**Stellungnahme zur Abwägungssynopse  
BFL vs. NABU-Ortsgruppe Engelsbrand**

**zum geplanten Windpark auf dem Sauberg**

**Erarbeitet vom NABU Engelsbrand**

Engelsbrand, den 12.April 2021

Abb. 1: BFL, Karte\_N1\_WEAsensBV\_WEA2er\_Büchenbronner-Höhe\_2019

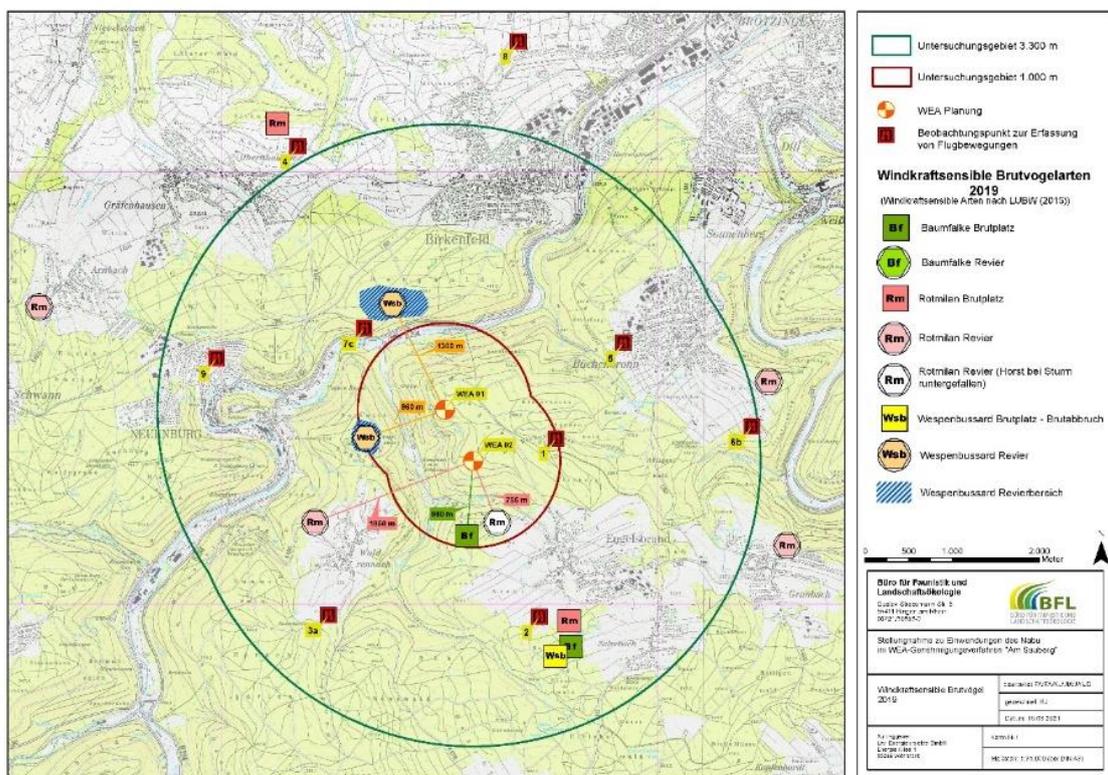
Im obigen Kommentar wird suggeriert, dass kein „Horst“ vorhanden war. In der folgenden „Karte N1 WEAsensBV\_WEA2er\_Büchenbronner-Höhe\_2019“ des BFL (Abb.1 und 2) wird jedoch erwähnt, dass der Horst einem Sturm zum Opfer fiel. Das ist ein fataler Widerspruch! Verschiedene Beobachter des NABU konnten Anfang April an verschiedenen Tagen das Rotmilan-Paar beim Nistmaterialeintrag in der Horstbaum beobachten. (siehe auch S. 8 der Stellungnahme 2019 des NABU: Rm-Erfassung mit Brutzeitcodes, Brutstandort Birkach)

Abb.5: BFL Karte\_N3\_Rm\_Raster\_Linien\_3300m\_WEA2er\_Büchenbronner-Höhe\_2019

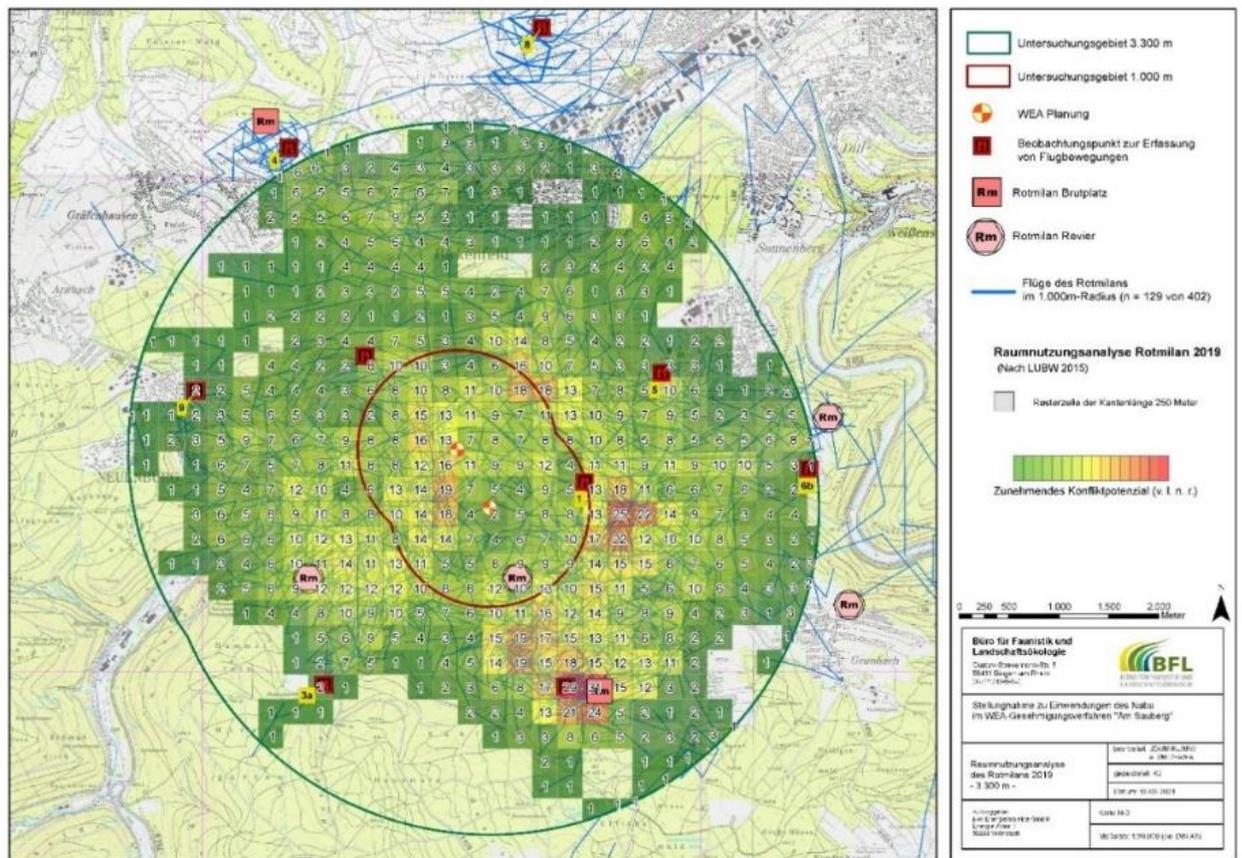
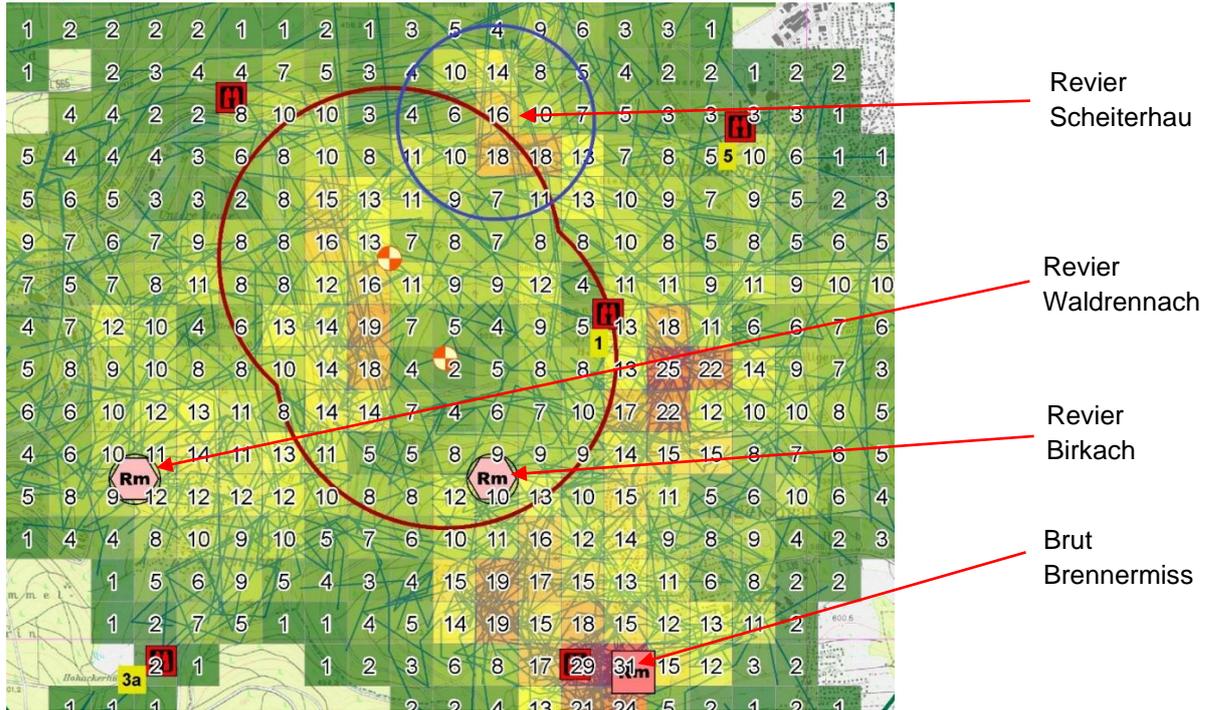
*Es wird verwiesen auf die Erfassungen und Ergebnisse des BFL aus dem Jahr 2019 (beigelegte Karte N1, Tabelle 1). Weder die validen Daten des BFL noch die Daten des Nabu geben einen fachlichen Hinweis darauf, dass Flugbewegungen, die im Bereich der geplanten WEA erfolgen auf ein Revier im Scheiterhau zurückzuführen sind.*

Der Grund obiger Aussage scheint wohl daran zu liegen, das besagte Revier in Frage zu stellen. Die folgenden Betrachtungen sollen hierzu einen Hinweis geben; dazu werden Verortungspunkte der RNA von 2019 des NABU und des BFL an markanten Stellen verglichen:

- Die Abb.5 zeigt die RNA des BFL und die Abb.6 eine Vergrößerung hiervon mit einem blauen Kreis um den Bereich des Reviers im Scheiterhau.
- Die Abb.7 zeigt die RNA des NABU und die Abb.8 hiervon einen Ausschnitt mit einem blauen Kreis um das Revier im Scheiterhau.

Abb.8: Auszug aus NABU, RNA 2019

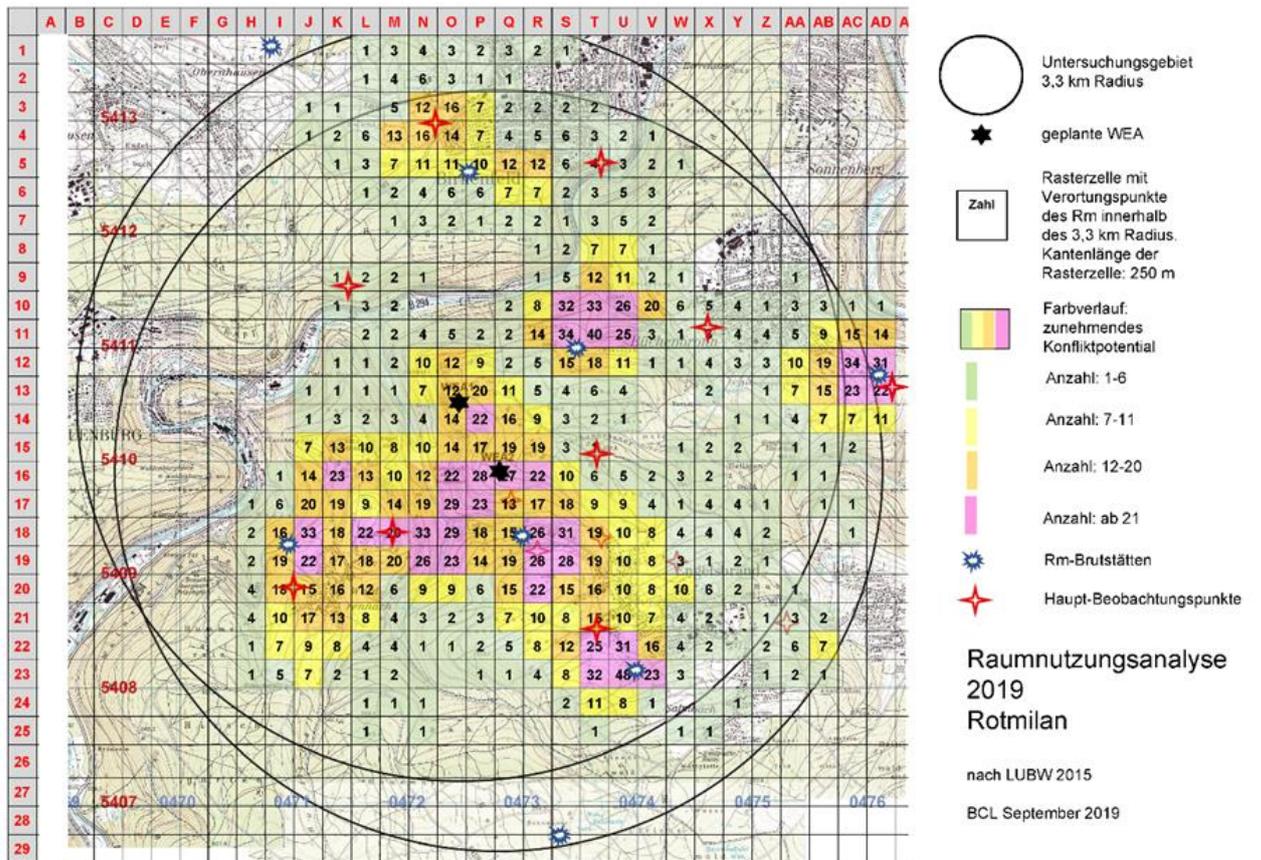
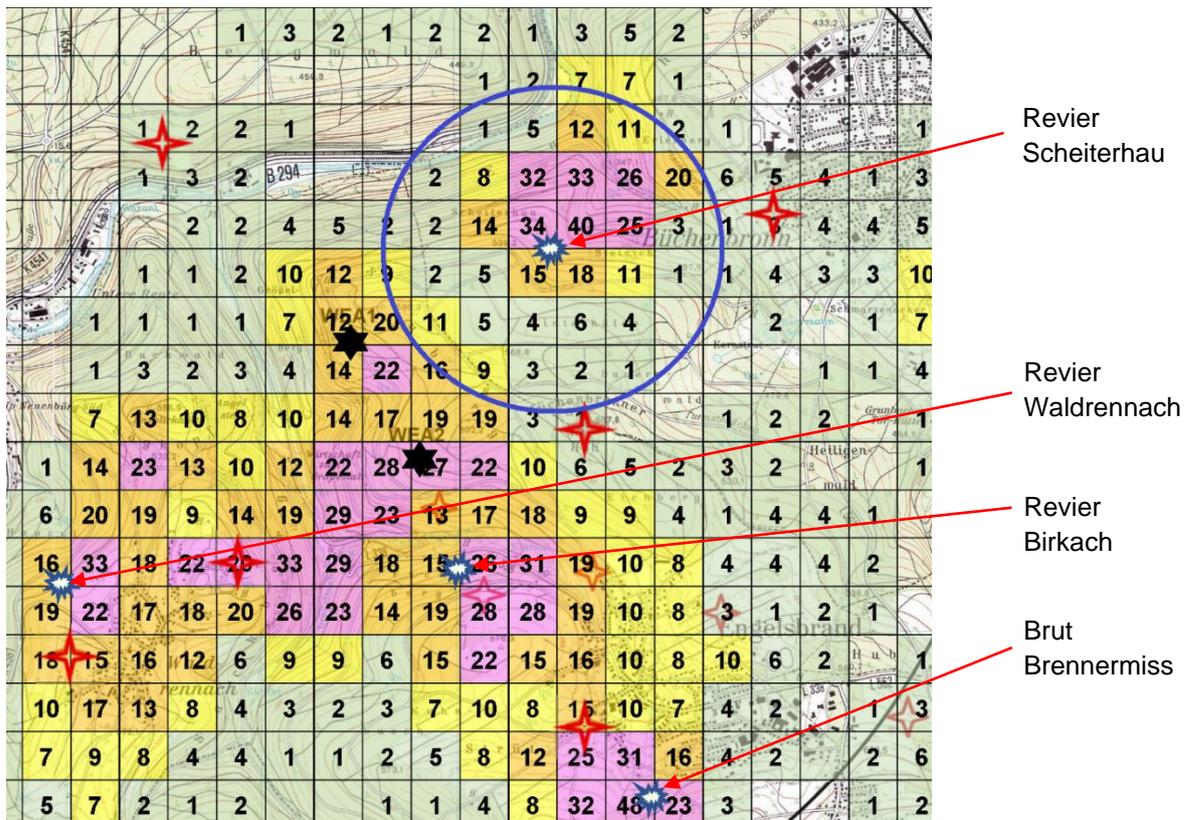
Vergleicht man die Flugbewegungen der RNA von 2019 vom NABU (Abb.8) mit denen des BFL(Abb.6), so ist gleichermaßen in beiden RNA folgendes festzustellen:

Abb. 9: Ausschnitt aus RNA 2019, NABU, rote Sterne: Beobachtungsstandorte 2019, blauweiße Sterne: Rm Brutplätze/Reviere, schwarze Sterne: geplante WEA

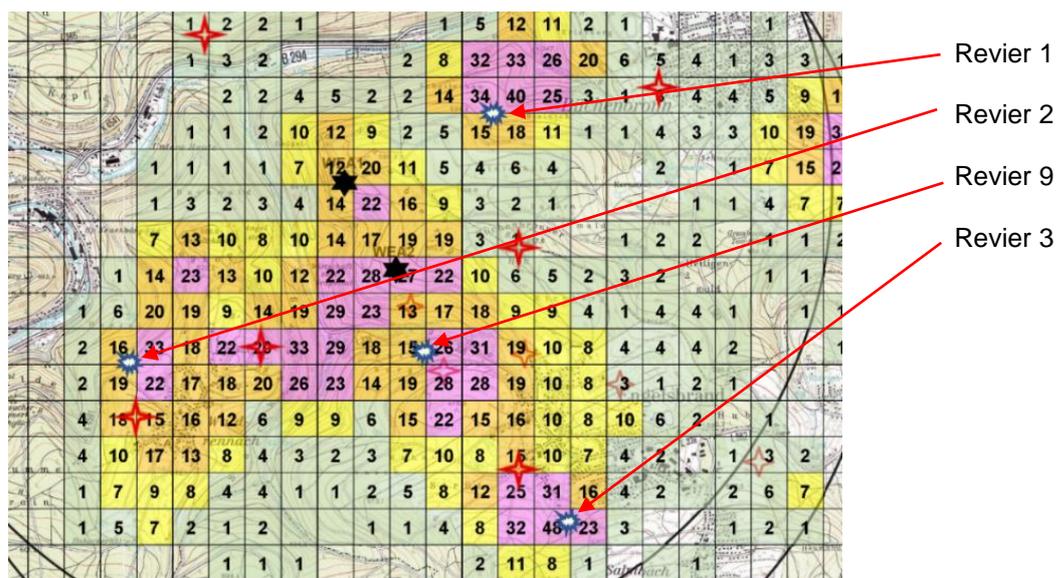
*Im Plangebiet beider WEA konnte in 2017, 2018 sowie in 2019 eindeutig eine erhöhte Anzahl von Flugbewegungen festgestellt werden. Es lässt sich hieraus ableiten, dass es sich hierbei um regelmäßige Flüge zu Nahrungshabitaten, bzw. um Flugwege handelt. Dies ist in den Raumnutzungsanalysen von 2019 sowie 2018 ersichtlich*

Hätte BFL die RNA (Abb.9) des NABU intensiver überprüft, so hätte er die erhoffte gleichmäßige Verteilung der Fluglinien im Wald auch bei den Bruten/Revieren festgestellt, bei denen das Waldgebiet von den zugeordneten Beobachtungsstandorten zum größten Teil einsehbar ist.

Abb.10: rote Sterne: Beobachtungsstandorte 2019, gelbe Punkte: Rm Brutplätze/Reviere, dunkle Punkte: Wsb-Brutplätze, große schwarze Kreise: 3,3 km Radius um die geplanten WEA, kleinere rote Kreise: 1 km LUBW- Schutzabstandsradius um die geplanten WEA

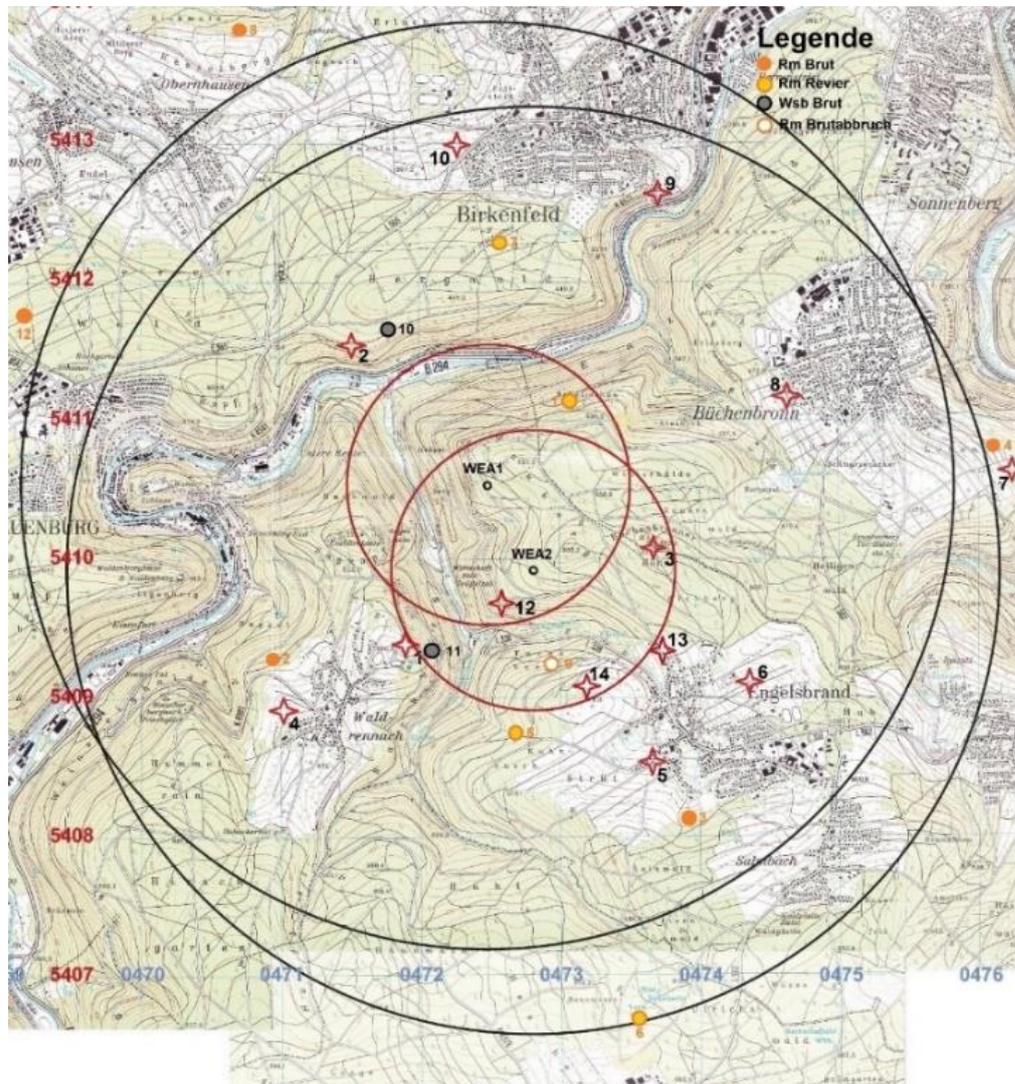
Diese waren im Bereich der Reviere 1, 2, 3 und 9 gegeben (siehe Abb.9 und 10).

Abb.12: RNA 2017 von BFL

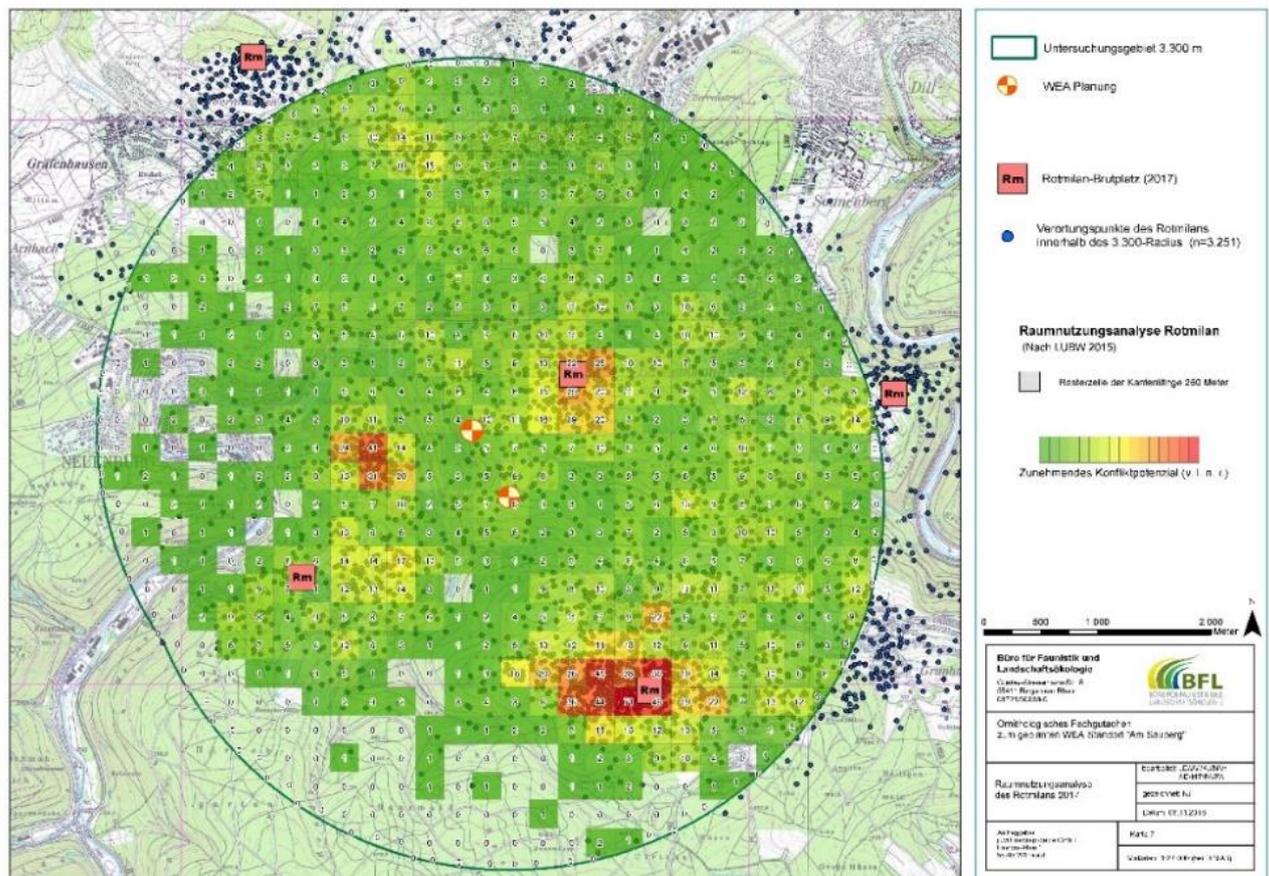
BFL spricht im Kommentar von einer **Brut** im Scheiterhau in 2016 **als auch in 2017**. Diese wurde auch in der RNA in 2017 dargestellt (Abb.12).

Ersichtlich sind auch die häufigen Verortungspunkte um den vermeintlichen Rm-Horst im Scheiterhau.

Abb. 14: Ausschnitt aus RNA 2019, NABU, rote Sterne: Beobachtungsstandorte 2019, blauweiße Sterne: Rm Brutplätze/Reviere, schwarze Sterne: geplante WEA

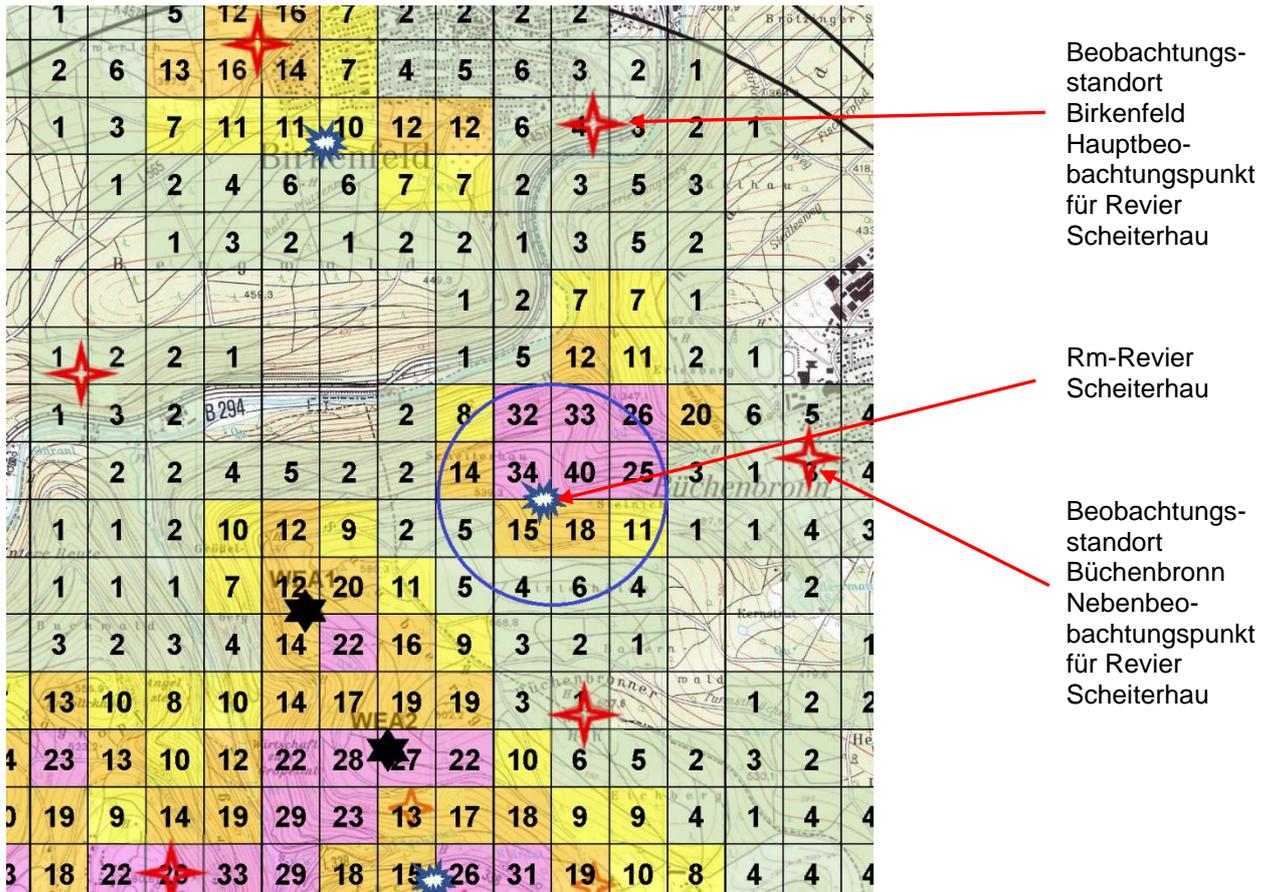
Der Brutplatz Scheiterhau wurde bereits hinlänglich behandelt. Die Behauptung von BFL, dass im Bereich des Rm-Reviers „die wenigsten Flugbewegungen“ in der RNA 2019 vorliegen würden, sei hier energisch widersprochen. Der folgende Ausschnitt der RNA 2019 des NABU (Abbildung 14) verdeutlicht die hohe Verortungszahl im Bereich des Reviers im Scheiterhau.

Abb. 15: Auszug aus BFL Karte\_N3\_Rm\_Raster\_Linien\_3300m\_WEA2er\_Büchenbronner-Höhe\_2019

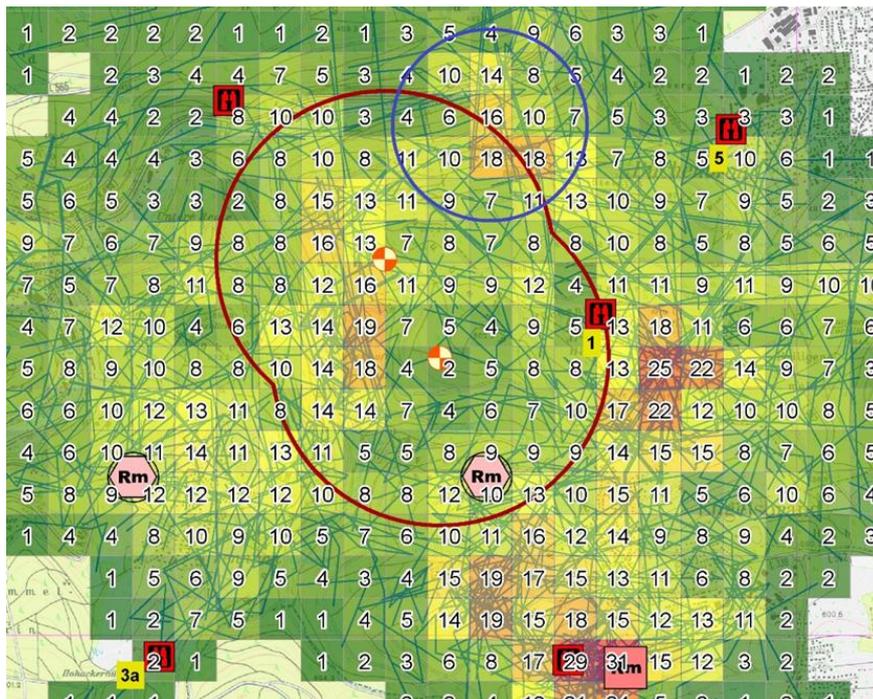
Wie bereits erwähnt, zeichnen sich ähnliche Erkenntnisse in der RNA 2019 des BFL (Abb. 15) ab (blauer Kreis beinhaltet das Revier des Rm):
